SERVICE INFO – INA 0083

Устранение шумов

в приводе навесных агрегатов Ford Transit

Производитель:	Ford
Модели:	Transit
Годы выпуска:	2000 - 2007
Двигатель:	2.0 D
Артикульный номер:	535 0223 10

Рисунок 1: Замена цельного шкива на шкив генератора с обгонной муфтой

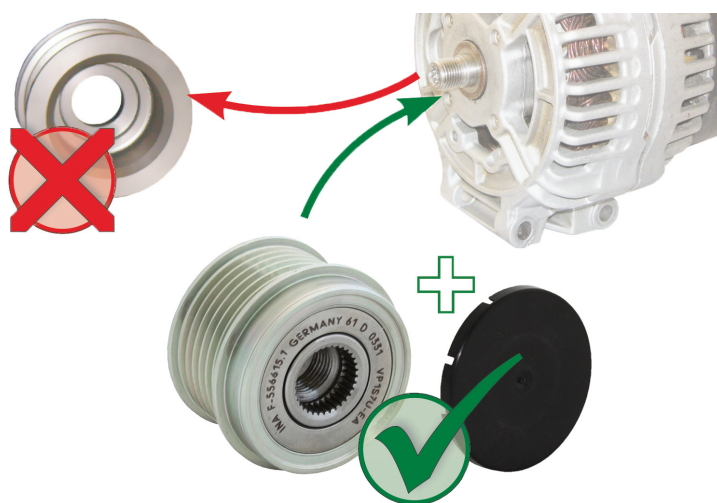
Из-за сильных крутильных колебаний, в приводе вспомогательного оборудования может появиться шум на автомобилях с цельным шкивом генератора.

Рисунок 2: При установке шкива генератора с обгонной муфтой на генератор Bosch, необходимо использовать шайбу толщиной 1.4 мм, прилагающуюся в комплекте.

В качестве решения данной проблемы, Schaeffler Automotive Aftermarket предлагает шкив генератора с обгонной муфтой для этих автомобилей. Его применение значительно сокращает крутильные колебания в приводе вспомогательного оборудования, что, в свою очередь, снижает шумность узла.

Schaeffler Automotive Aftermarket рекомендует применять на указанных автомобилях шкив 535 0223 10.
